**Avis délibéré de l'Autorité environnementale
relatif au projet de confortement de la forme 7 des
bassins est du Grand Port maritime de Marseille**

N°Ae 2010-47

Avis établi lors de la séance du 8 décembre 2010 - n° d'enregistrement :007485-01

Solution retenue

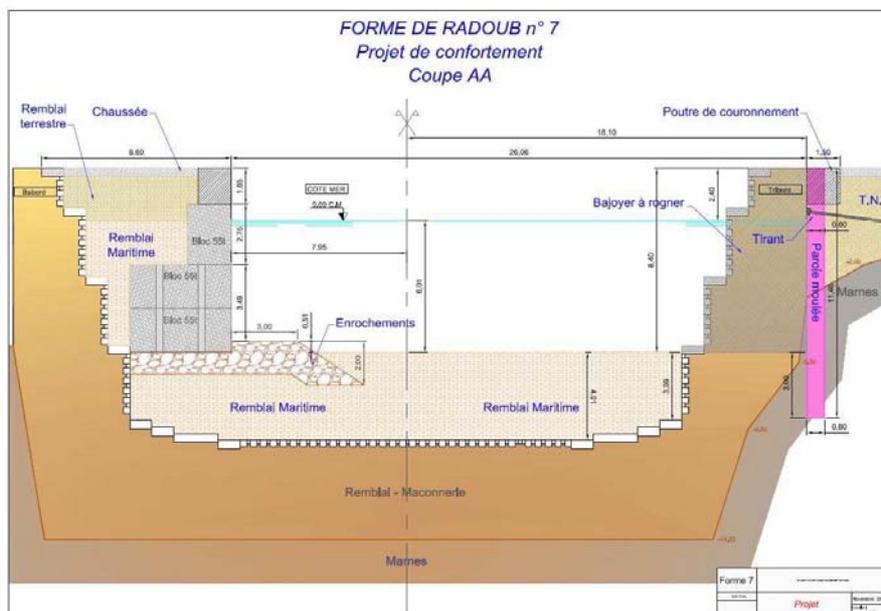
La solution présentée comme retenue (solution E) consiste à réaliser un soutènement en blocs préfabriqués de 55-60 tonnes à l'avant du bajoyer bâbord, et une paroi moulée en retrait du bajoyer tribord qui sera ensuite démolie.

En effet les représentants du GPMM ont indiqué aux rapporteurs que, du fait des incertitudes sur cette installation, le fond de bassin devrait être aménagé comme le reste du bassin (prolongation de la paroi moulée) avec la réservation de plots permettant d'installer ultérieurement une structure supportant un élévateur (variante E' du dossier).

Cette modification qui n'a que de faibles incidences sur l'impact du projet devra être présentée au public lors de l'enquête.
